Publiceerbare aanvraag/melding omgevingsvergunning

Aanvraagnummer	7684133
Aanvraagnaam	
Uw referentiecode	RMA 24032023
Ingediend op	24-03-2023
Soort procedure	Uitgebreide procedure
Projectomschrijving	Aanvragen veranderingvergunning voor de aanleg van een mestbassin en waterbassin
Opmerking	De veranderingvergunning wordt aangevraagd voor het realiseren van een mestopslagbassin en een wateropslagbassin. Op de tekening staan eveneens een zuivelgebouw en windmolen ingetekend. Dit speelt op dit moment niet en wanneer dat actueel wordt zal dit tzt worden aangevraagd.
Gefaseerd	Nee
Blokkerende onderdelen weglaten	Nee
Kosten openbaar maken	Ja
Bijlagen die later komen	nvt
Bijlagen n.v.t. of al bekend	nvt
Bevoegd gezag	
Naam:	Gemeente Steenwijkerland
Bezoekadres:	Vendelweg 1 8331 XE Steenwijk
Postadres:	Postbus 162 8330 AD Steenwijk
Telefoonnummer:	14 0521
E-mailadres:	omgevingsvergunning@steenwijkerland.nl
Website:	www.steenwijkerland.nl
Contactpersoon:	Staat rechts bovenin ontvangstbrief

PROJECT: Aanleg 2x mestbassin (1 en 2)

Van: Rensen Milieu Advies <info@rensenmilieu.nl>
Verzonden: 05-03-2024 09:53
Aan: [REDACTED]@odijsselland.nl>
CC: [REDACTED]@steenwijkerland.nl>
Onderwerp: RE: Ja

DOORSNEDE A-A (1:100)

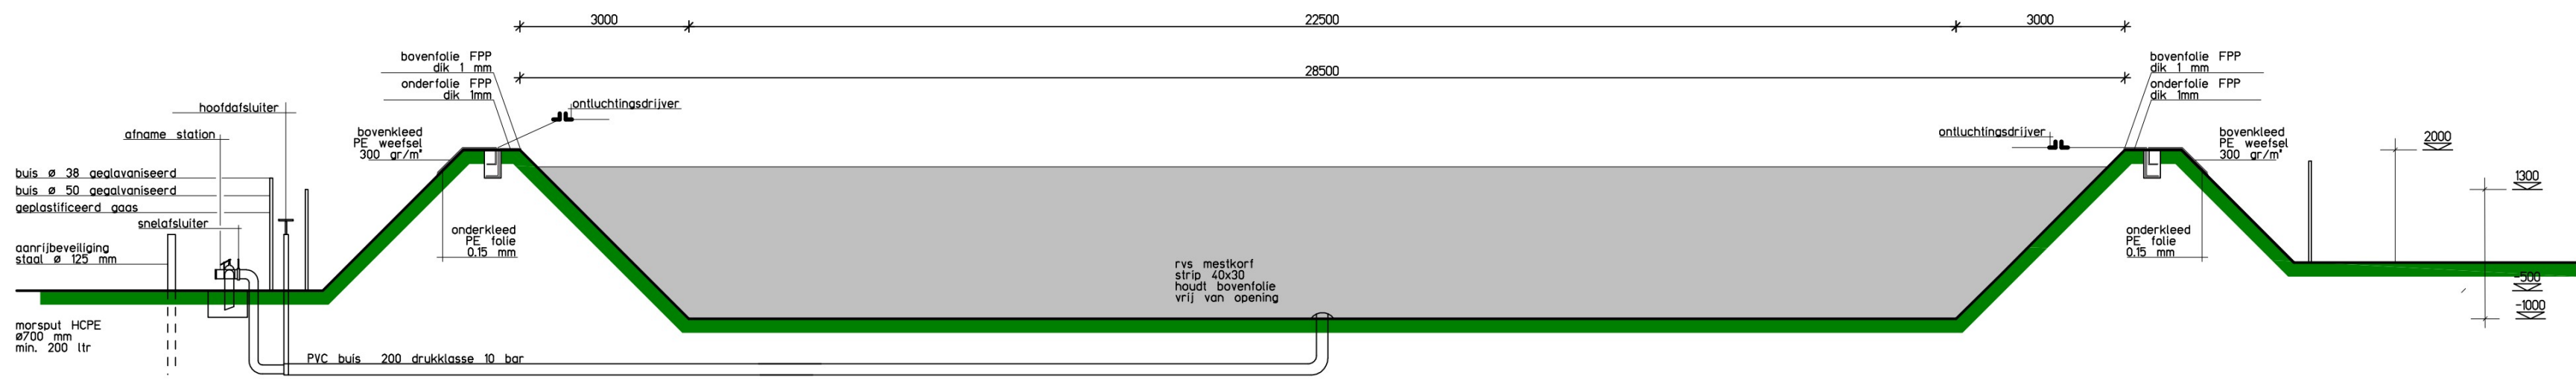
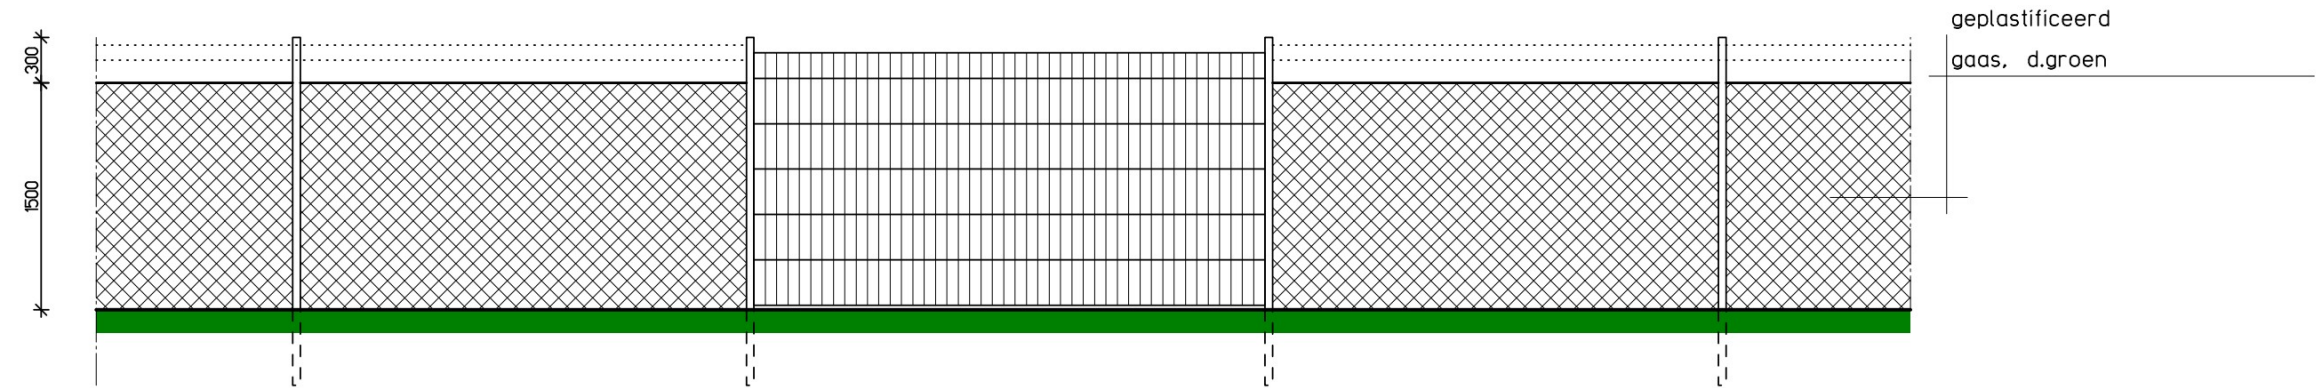
- Doorsnede tekening mestbassin en waterbassin (de opbouw en uitvoering van de bassins, ligging van de bodem ten opzichte van het maaiveld, hoogte van de dijklichamen ten opzichte van het maaiveld enz.). **Zie tekeningen.**

HEKWERK MET DRAAIEND DEEL (1:50)

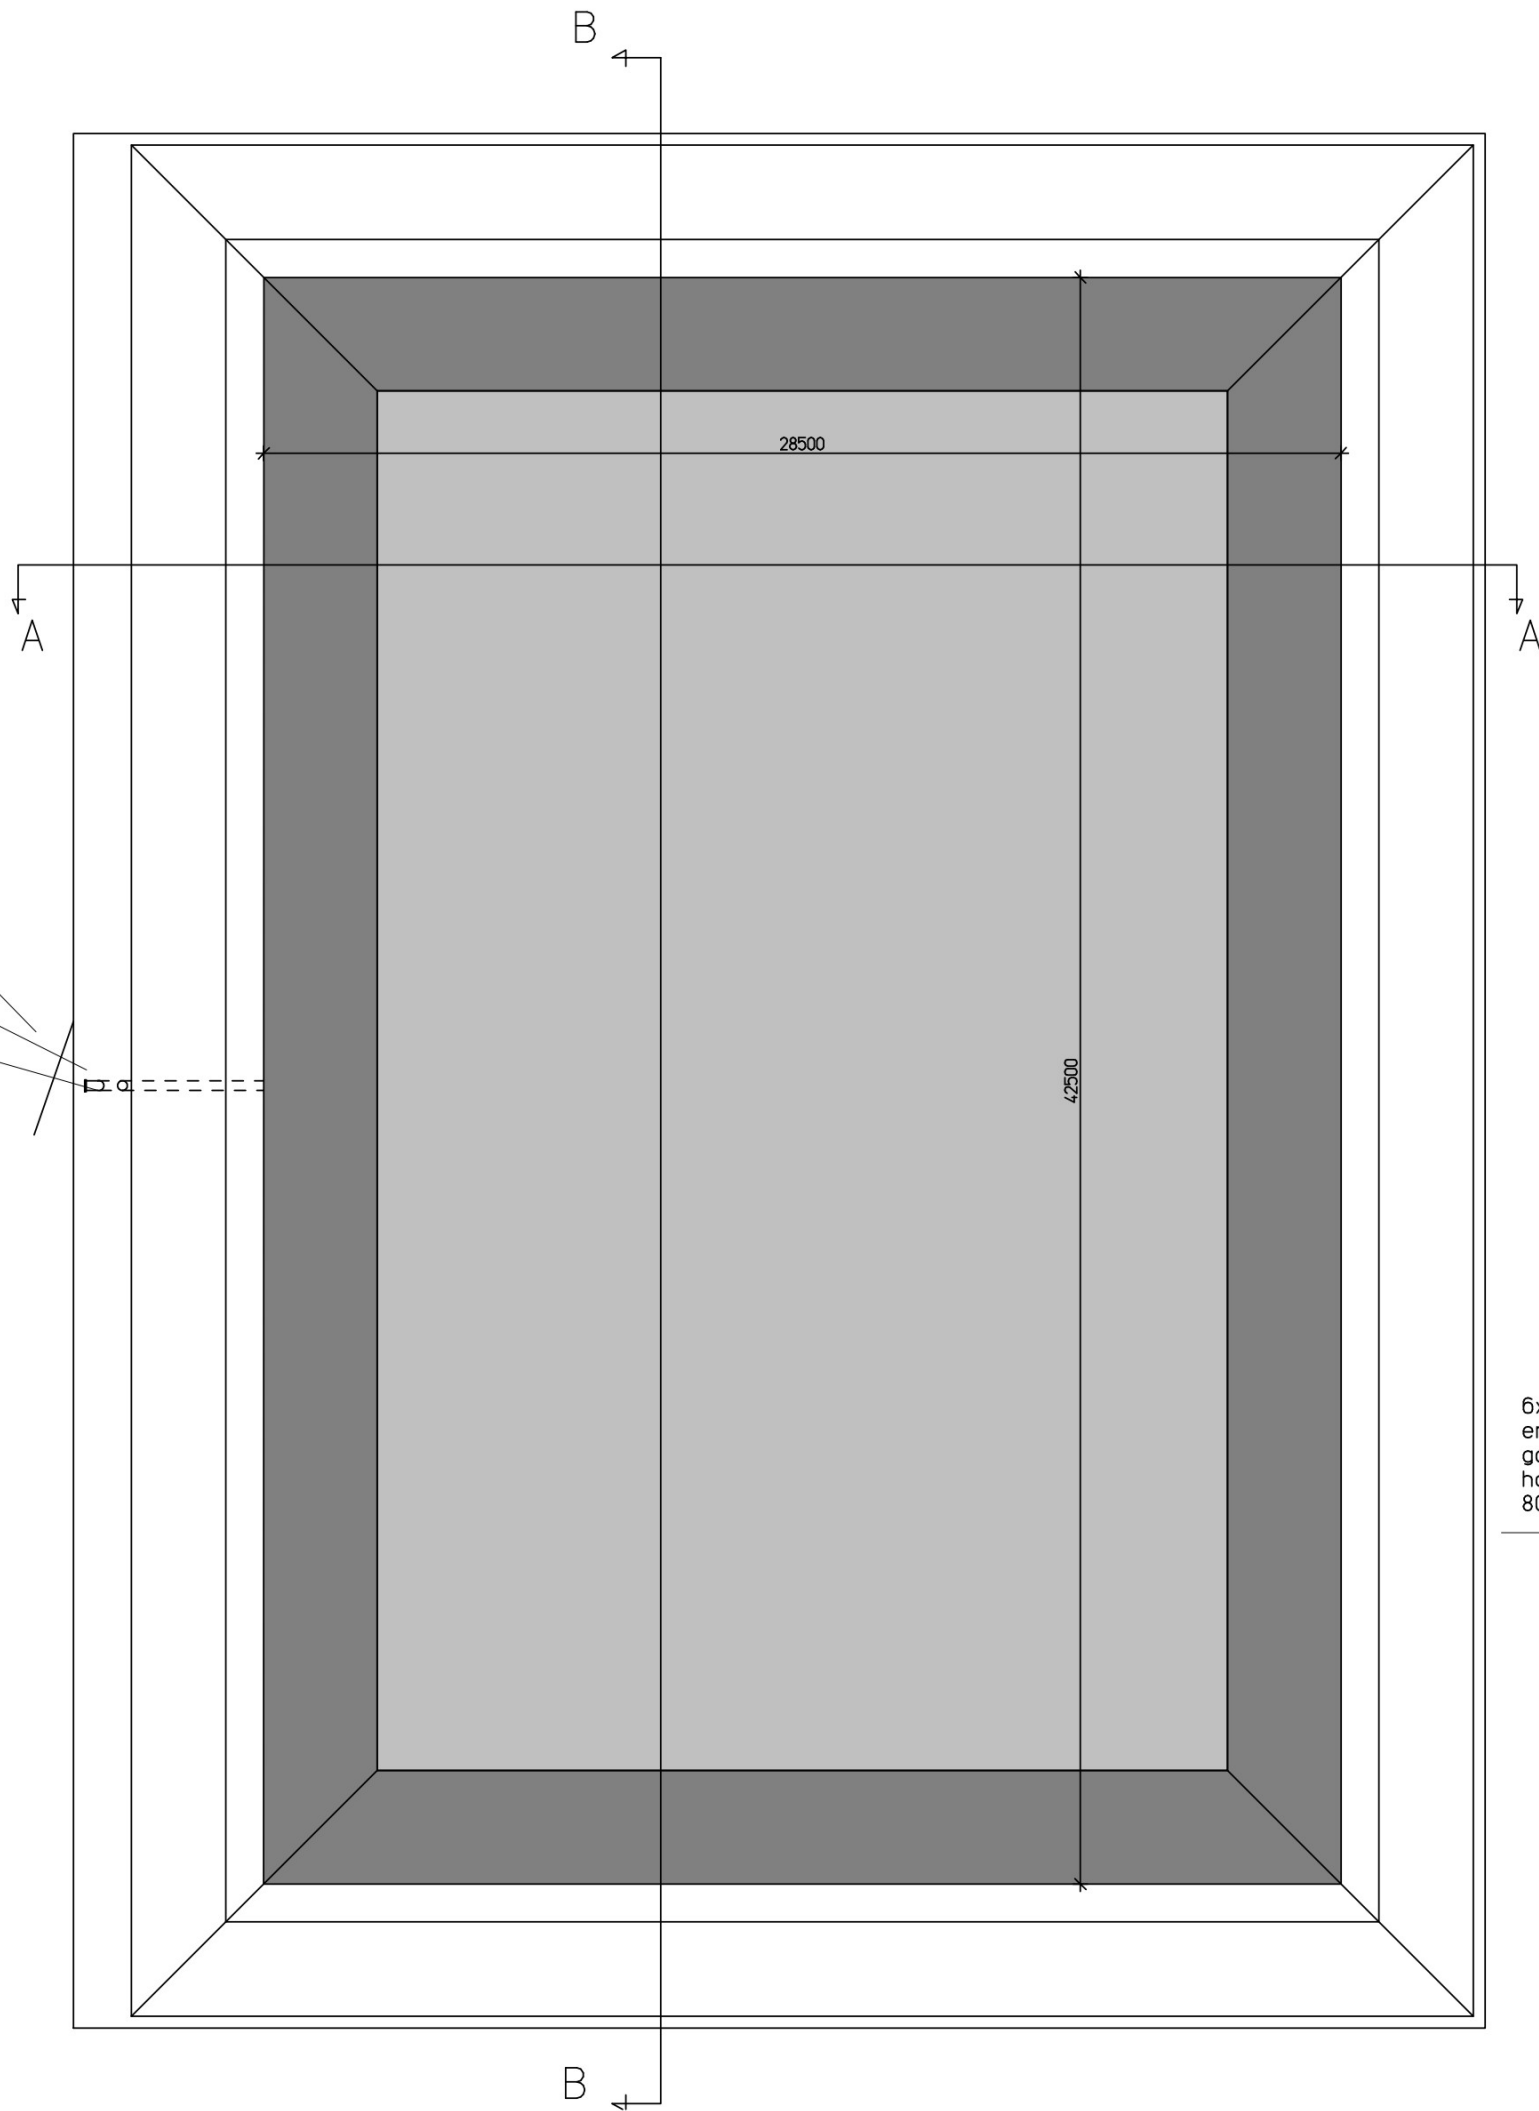
- Inhoud en oppervlakte van de bassins (meten 10 cm onder de rand, binnenzijde van het Dijklichaam. **Maten staan op de aangeleverde tekeningen.**
- Hekwerk om het mestbassin is verplicht (volgens de BRL 2342 dient om het bassin een hekwerk te worden geplaatst van minimaal 1.80 meter hoogte). Hier is geen informatie van. Voor het onderdeel bouwen kan hier ook een vergunningplicht ontstaan. Doorsnede tekening hekwerk inclusief afmetingen op schaal 1:100. **Is bijgevoegd.**
